改善箇所説明図

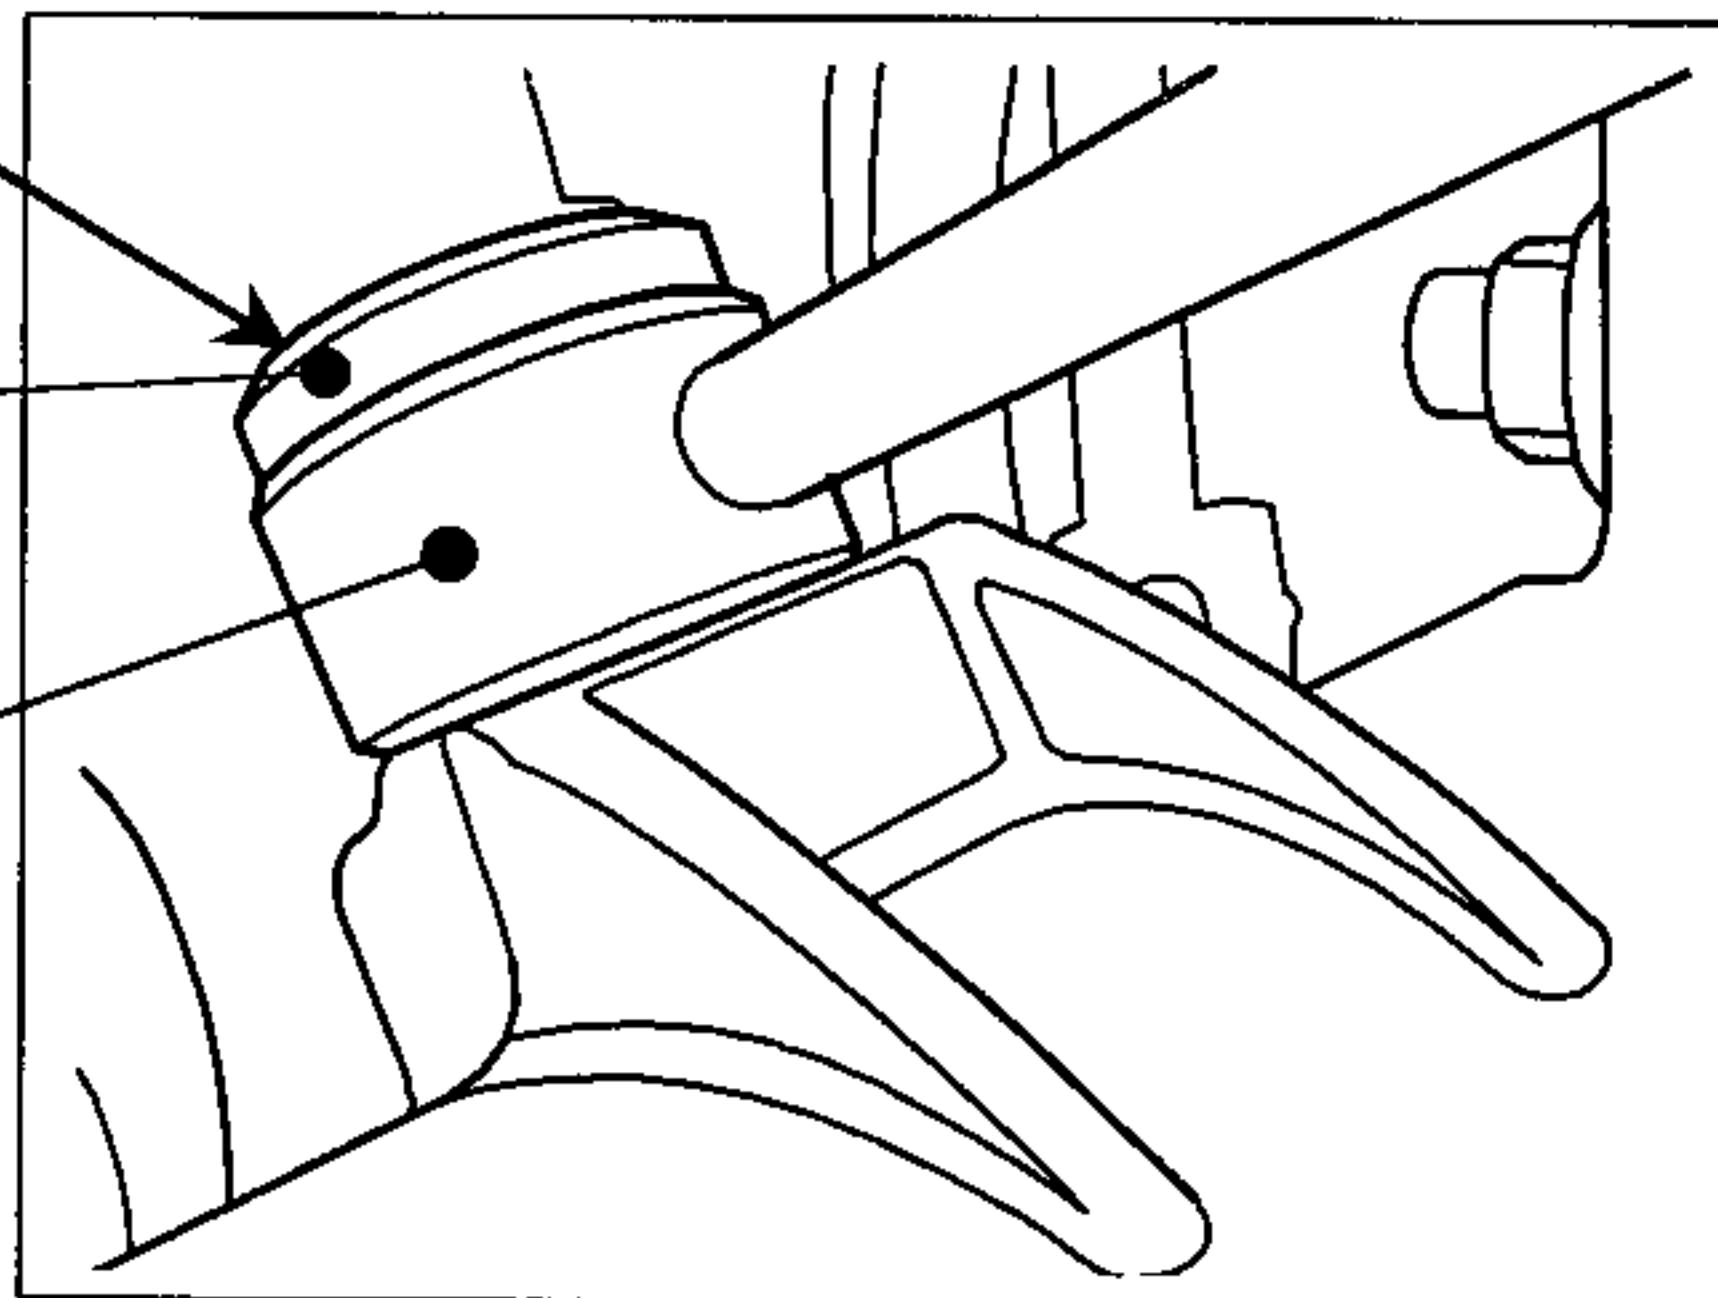
標準不適合発生箇所

取り付けボルト

油圧パイプ

かじ取り装置において、ギアボックスにある油圧パイプの取り付けボルトの締め付けトルクが不適切なため、走行時の振動等で当該ボルトがゆるむものがあり、そのままの状態で使用を続けると、パワーステアリングの作動油が漏れてかじ取りハンドルの操舵力が増大し、最悪の場合、漏れた作動油が着火して火災に至るおそれがある。

全車両、当該ボルトの締め付けトルクを点検し、漏れを確認した場合はギアボックスを交換する。
